**Objet : Exploitation de sept nouveaux réservoirs sur le site de IMTT-Québec, Port  
de Québec - Secteur Beauport – INFORMATIONS COMPLÉMENTAIRES**

## INFORMATIONS COMPLÉMENTAIRES À L'ÉTUDE D'IMPACT SUR L'ENVIRONNEMENT ET À L'ADDENDA DE JUIN 2010

### Exploitation de sept nouveaux réservoirs sur le site de IMTT-Québec au Port de Québec - Secteur Beauport

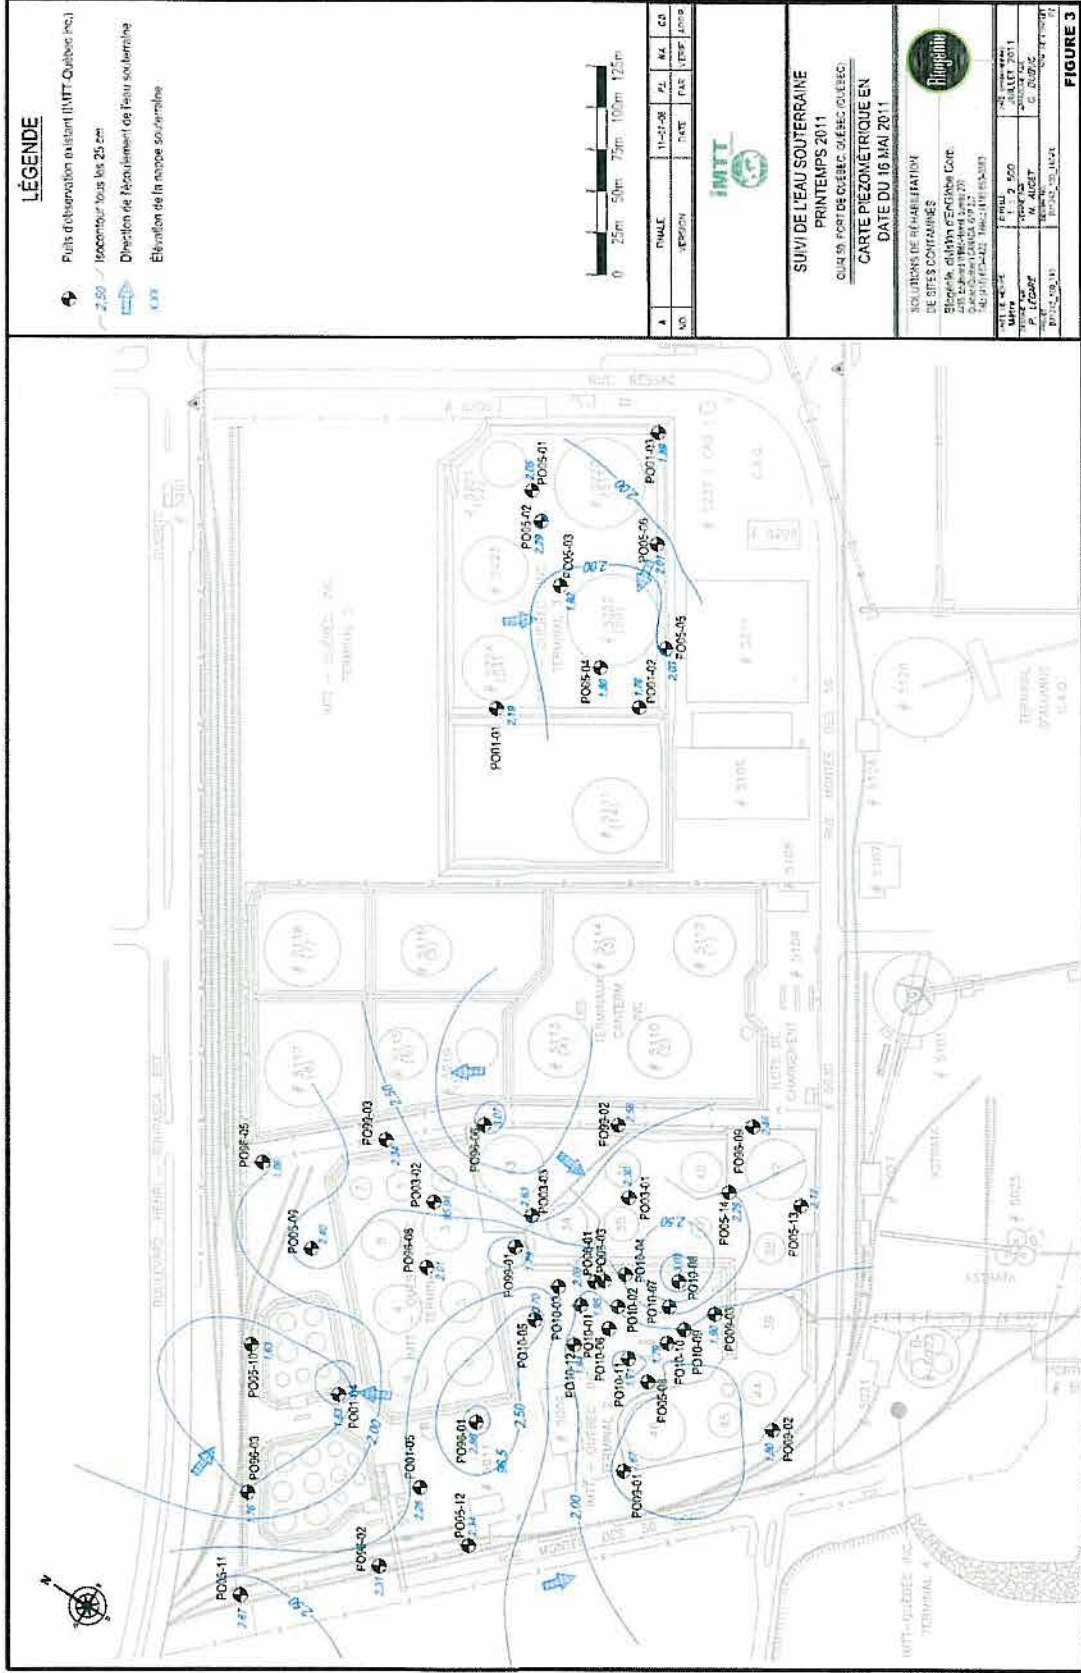
4. La figure suivante présente la **localisation des puits d'observation** existants, désaffectés ou abandonnés ainsi que celle de tous les nouveaux puits proposés.

Trois puits ont été désaffectés ou détruits depuis 2003 :

- Le puits F96-12 a été endommagé durant l'hiver 2008-2009 lors de travaux de déneigement. Il a été scellé selon les normes en vigueur par Biogénie en 2009 et remplacé par le puits PO09-03.
- Les puits F96-13 et F05-07 ont été détruits complètement lors des travaux pour la construction du mur de béton formant la cuvette de rétention des réservoirs 44, 45 et 46. Ils ont été respectivement remplacés par les puits PO09-02 et PO09-01.
